Modulo per la presentazione delle osservazioni per i piani/programmi/progetti sottoposti a procedimenti di valutazione ambientale di competenza statale

ID: Codice procedura (ID_VIP/ID_MATTM): 12691

“Progetto di un impianto eolico denominato “Pitigliano” ubicato nei comuni di Pitigliano (GR) e Sorano (GR) costituito da 20 (venti) aerogeneratori di potenza nominale 7,0 MW per un totale di 140,0 MW con relative opere connesse ed infrastrutture indispensabili”

Immagine 1. Vincoli ex art. 136 del CBC dal PIT della Regione Toscana e zona approssimativa dove è progettato l'impianto industriale.

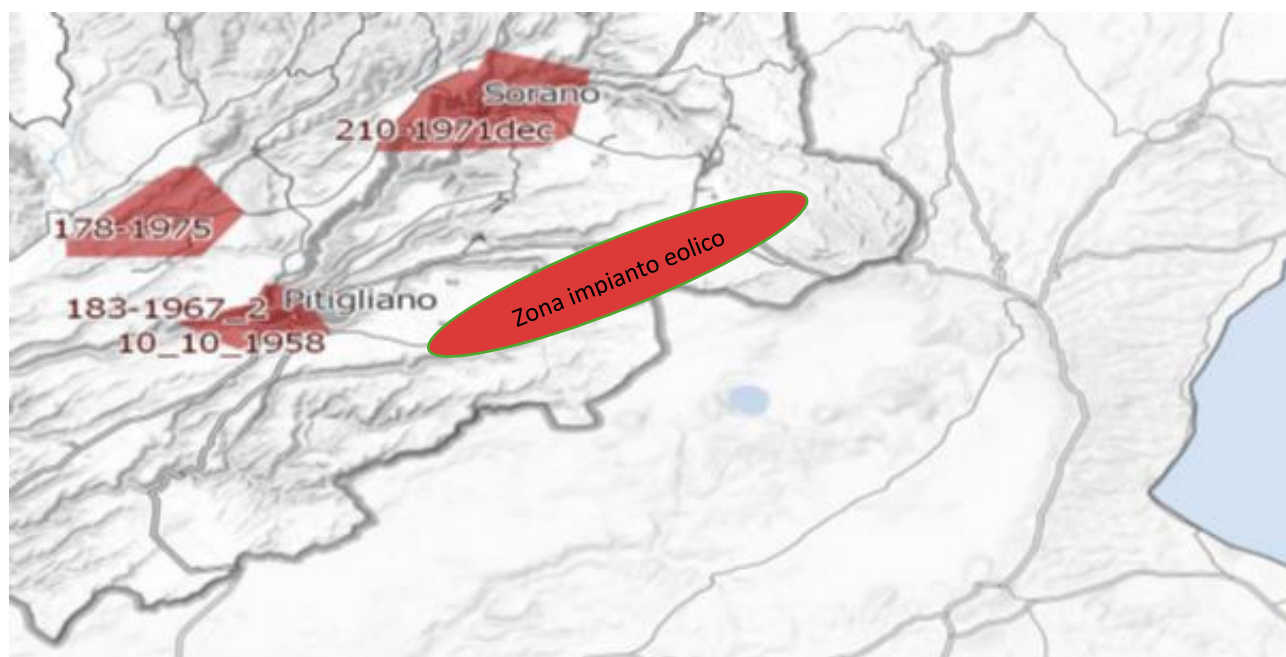
Al contrario di quanto sostiene la proponente, si evidenzia che l'impianto eolico industriale citato non solo ricadrebbe con tutti e 20 gli aerogeneratori all'interno delle fasce di rispetto di 3 km di due vincoli paesaggistici di notevole interesse pubblico esistenti nella Regione Lazio e con una parte di essi nel vincolo paesaggistico del Centro abitato di Sorano (GR) quindi in aree non idonee all'installazione di impianti di energia rinnovabile. Addirittura, alcuni aerogeneratori sarebbero ubicati a poche centinaia di metri dai perimetri dei due vincoli paesaggistici laziali ex art 136 del CBC. Ma la non idoneità dell'area non sarebbe certificata soltanto da questi vincoli paesaggistici ma anche dalle fasce di rispetto dei Beni della Parte seconda del CBC numerosi nel territorio interessato dal progetto dell'impianto eolico. Infatti la Proponente a pag 11 del SIA scrive: *"L'area interessata si trova all'esterno delle aree SIN individuate in Toscana e dista circa: 2,8 km dal centro abitato di Pitigliano, 2,7 km dal centro abitato di Onano, 2,8 km dal centro abitato di Latera"*. Quindi l'impianto come certifica la proponente potrebbe ricadere all'interno delle fasce di rispetto dei Centri Storici dei paesi citati e comunque li lambirebbe. Incompatibile sarebbe l'ubicazione di una parte del cavidotto che ricadrebbe nelle fasce di rispetto

del vincolo paesaggistico di notevole interesse pubblico del Centro Storico di Pitigliano. Considerando che le Regioni grazie al Decreto interministeriale nell'emanazione della legge sulle aree idonee e non idonee hanno la facoltà di estendere le fasce di rispetto dei Beni del CBC fino a 7 km per alcuni di essi non è da escludere che gli aerogeneratori del progetto eolico, essendo ancora in itinere, tra qualche mese si troverà ancora con ulteriori incompatibilità oltre alle numerose già esistenti. Questa possibilità di estensione delle fasce di rispetto fino a 7 km per i Beni del CBC da parte delle Regioni diventa particolarmente probabile per il Centro Storico di Pitigliano famoso nel mondo come dimostra anche il prestigioso riconoscimento insieme a Sovana e Sorano nell'elenco dei siti del World Monuments Found (WMF) prestigiosa istituzione con sede a New York che svolge un ruolo complementare a quello dell'Unesco. La stessa considerazione per il Centro storico di Pitigliano ovviamente vale sia per Sorano che per Sovana.

Inoltre, come sostiene la Proponente parte dell'impianto si verrebbe a trovare a 3,5 km dal centro abitato di Sorano. Infatti, tre degli aerogeneratori WTG 08, 09, 10 sono addirittura all'interno delle fasce di rispetto dei 3 km del suo vincolo paesaggistico di notevole interesse pubblico ex art 136 del CBC. Si evidenzia che così si crea

un'ulteriore incompatibilità con la tutela del Paesaggio.

Immagine 3. Cumulo di una parte di impianti eolici, fotovoltaici e geotermici industriali in progettazione ed esistenti intorno all’eolico industriale “Pitigliano”.

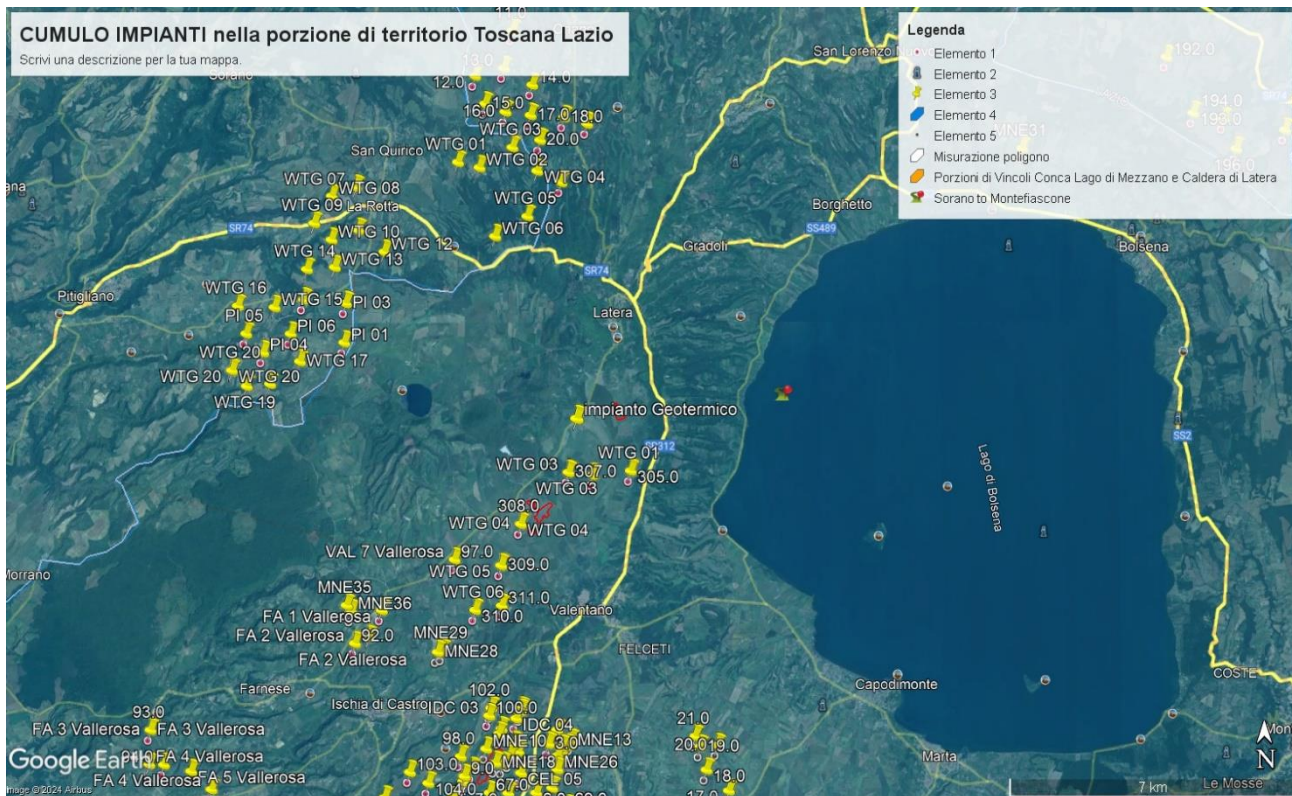
Tornando alle Linee guida nazionali, l’allegato IV dedica il paragrafo 3 agli impatti visivi e quelli sui Beni Culturali, Paesaggistici, Naturalistici e Culturali, ecc. Viene detto che la valutazione dell’impatto visivo dovrà essere effettuata tenendo conto “degli elementi caratterizzanti e qualificanti il paesaggio, effettuata alle diverse scale di studio (vasta, intermedia e di dettaglio...”. Le analisi debbono non solo definire l’area di visibilità dell’impianto eolico industriale, ma anche il modo in cui l’impianto viene percepito all’interno del bacino visivo. Le analisi visive debbono inoltre tener in opportuna considerazione gli effetti cumulativi derivanti dalla compresenza di più impianti”. Nella Relazione Paesaggistica e nello Studio di Impatto Ambientale prodotte dalla proponente come già evidenziato è stato ignorato il vincolo paesaggistico di notevole interesse pubblico ex articolo 136 del Codice dei Beni

Culturali “*Ambito paesaggistico, geologico e geomorfologico dell’orlo della caldera di Latera ...*” Non vengono nemmeno citati gli impianti eolici in progetto al MASE, il “Rempillo” (6 aerogeneratori) e un altro in verifica amministrativa di 14 aerogeneratori e 72, 6 MW. Ad oggi nei territori di Pitigliano, Sorano e in quello limitrofo potenzialmente potrebbero essere insediati 40 aerogeneratori alti 200 metri e larghi 170. Ma la proponente non cita neanche altri impianti che creerebbero il cumulo e quindi maggiore impatto. Infatti, sul territorio della “Città del Tufo” (Sorano e Pitigliano) impatterebbero anche l’impianto eolico “Montarzo” di Onano con 13 aerogeneratori con le dimensioni ricordate, l’altro eolico industriale nel territorio di Valentano con sette aerogeneratori (stesse dimensioni), gli impianti di Farnese con un minieolico di 3 Torri alte 60 metri già installate in località Poggio del Crognolo e l’impianto eolico industriale “Vallerosa” (7 aerogeneratori alti 200 metri e larghi 158 metri) in procedura VIA presso la Regione Lazio. Inoltre, altri impianti del minieolico già presenti a Valentano, Cellere e Piansano e due progetti eolici industriali con le stesse dimensioni (200 m x 170 m) nel Comune di Ischia di Castro. La valutazione del cumulo non prende neanche in considerazione gli impianti industriali di fotovoltaico e agrivoltaico in progetto a Farnese, Valentano, Ischia di Castro, Cellere. L’impianto geotermico in procedura Via al MASE, progettato nella Caldera di Latera. Quindi è stata effettuata una valutazione del potenziale impatto cumulativo non veritiera a dispetto di quanto affermato dalla proponente che sostiene di aver preso in considerazione uno spazio di 10 km intorno al suo impianto per gli impatti che si creerebbero.

IMMAGINE n. 2 Impianto eolico industriale “Pitigliano” e distanze aerogeneratori dai Vincoli della Conca del Lago di Mezzano...

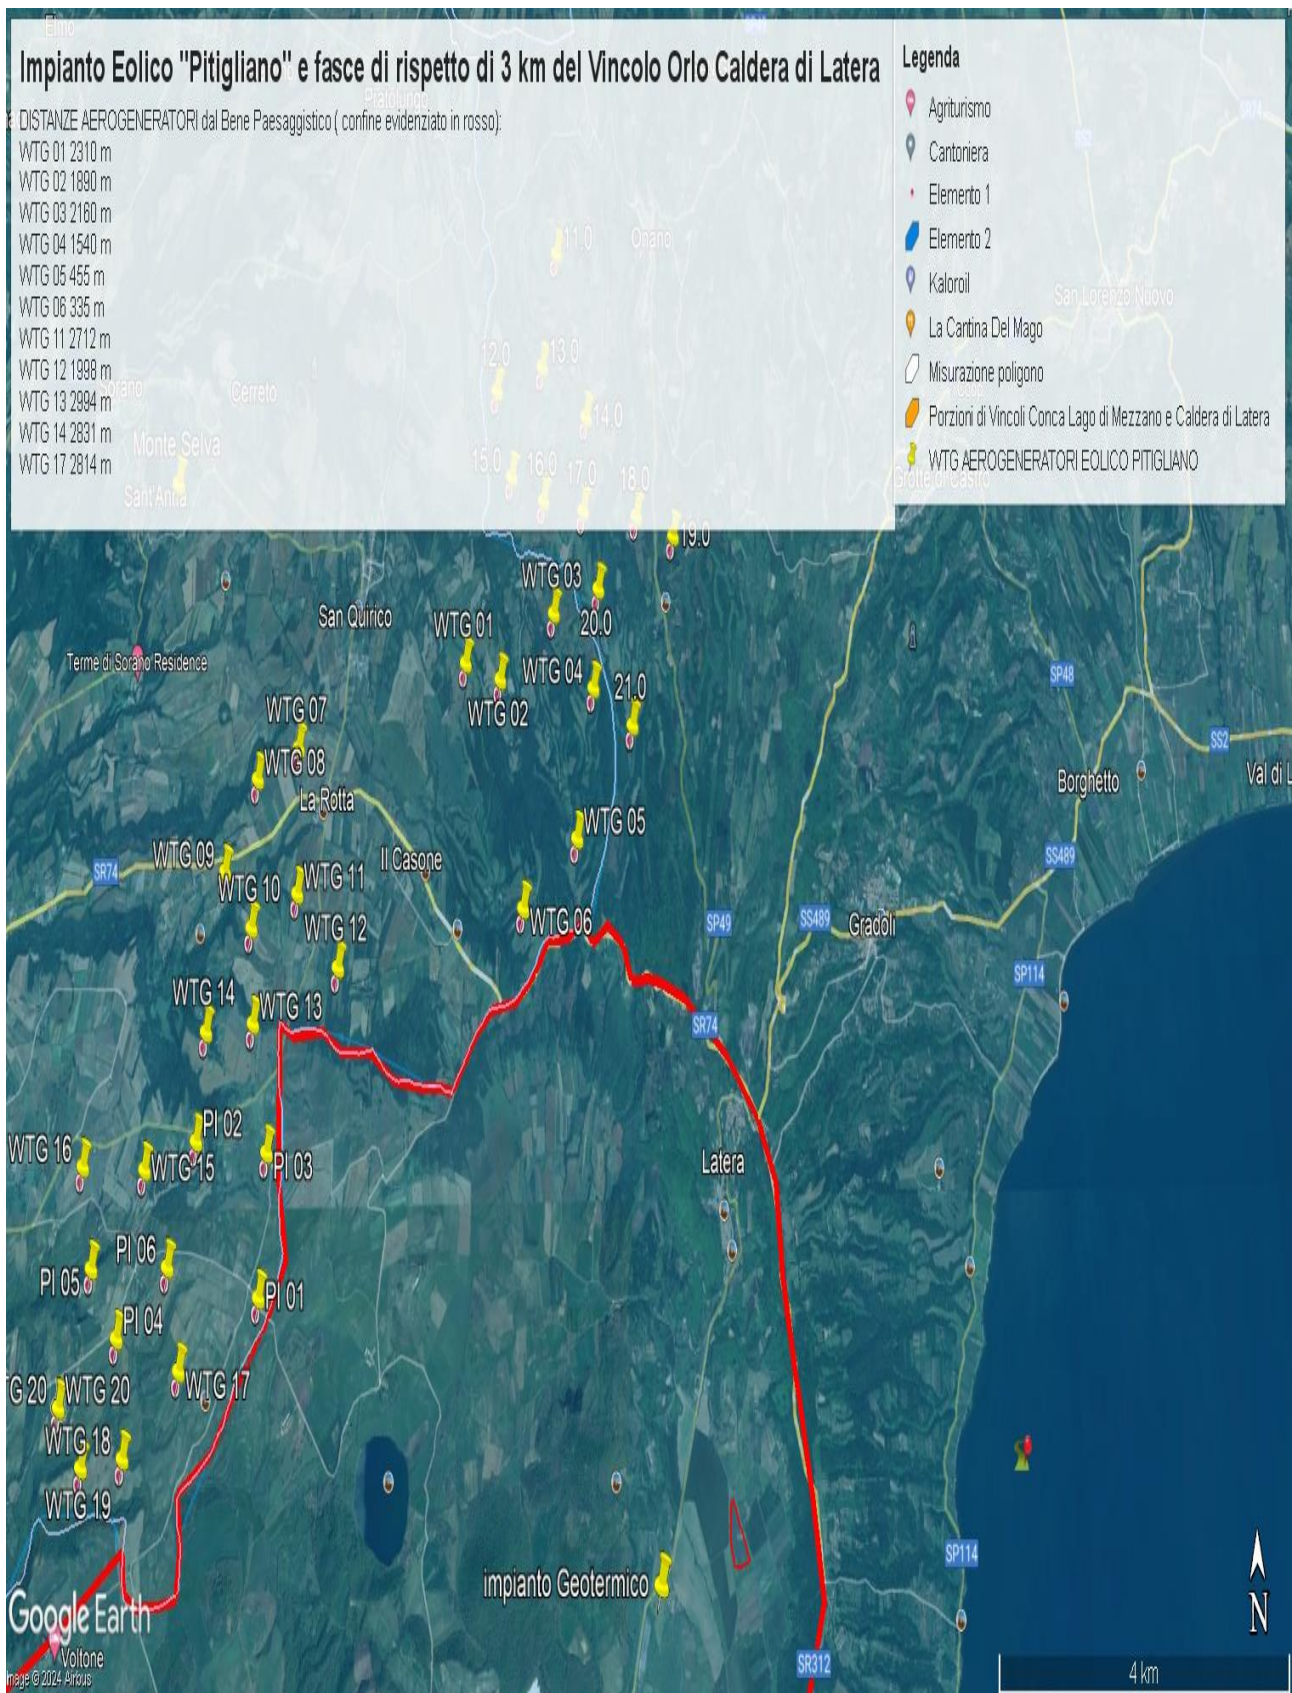
Come è illustrato nell'immagine si ribadisce che l'impianto industriale "Pitigliano" ricade completamente all'interno delle fasce di rispetto dei due vincoli di notevole

interesse pubblico e lambisce quelle di un terzo vincolo e quindi come affermato dal Consiglio di Stato nelle sentenze citate, l'impianto è insediato in area non idonea ai sensi dell'art. 20 comma 8 lettera c quater del D.Lgs. n. 199/2021 e ss.mm.ii al contrario di quanto sostiene la proponente.

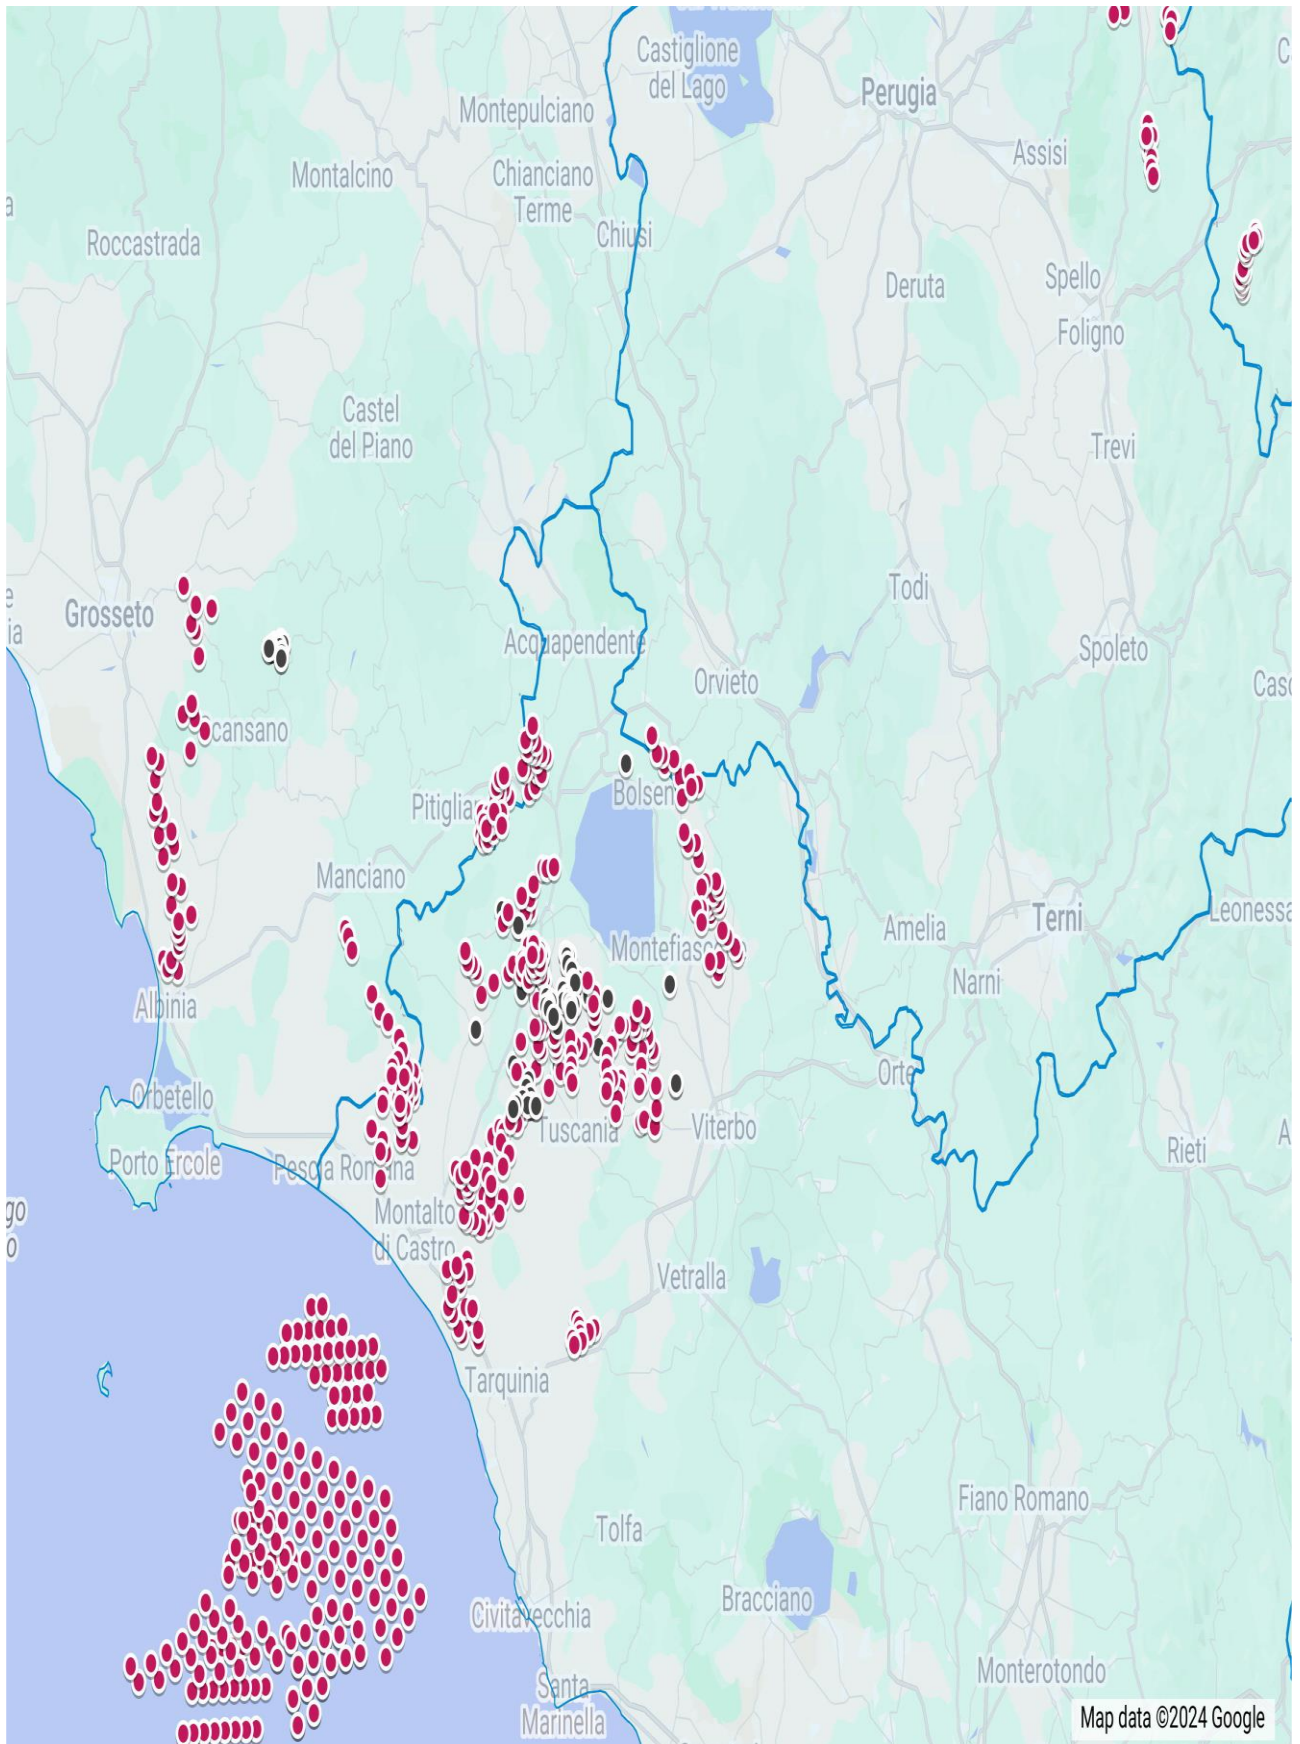
IMMAGINE n. 4 Si evidenzia che i tre aerogeneratori WTG 07, WTG 08 e WTG 09 impattano con il vincolo paesaggistico di notevole interesse pubblico del Centro Storico di Sorano. Il WTG 07 si troverebbe a 2828 m, WTG 08 2504 e WTG 09 2990. Il cavidotto dell'impianto invece impatta in buona parte del Vincolo paesaggistico ex art. 136 del CBC del Centro Storico di Pitigliano.
